Comune di Dalmine

PARZIALE VARIAZIONE DEL PIANO URBANO DEL TRAFFICO E DEL PIANO DEI SERVIZI –

CONNESSIONE CICLOPEDONALE DEL BREMBO DAL BELVEDERE DI DALMINE ALLA RONCOLA DI TREVIOLO

RELAZIONE DI ACCOMPAGNAMENTO

PUT VIGENTE**RETTIFICA**

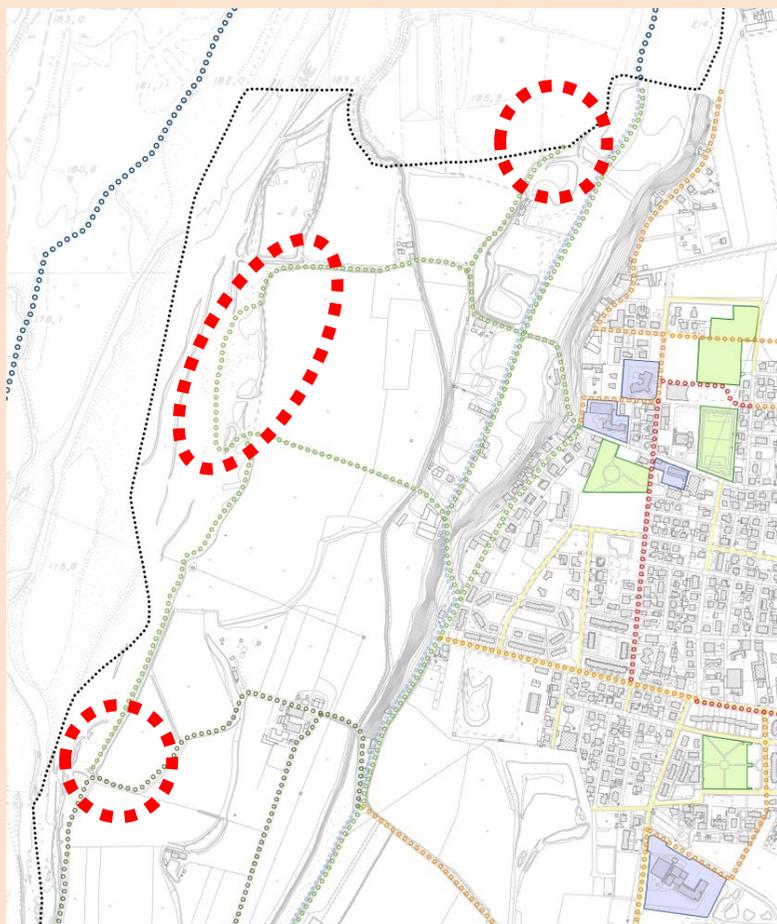
Il tracciato in oggetto, nell'elaborato 05 "Tavola dei percorsi ciclo-pedonali" del PUT, viene modificato allineandosi al progetto predisposto.
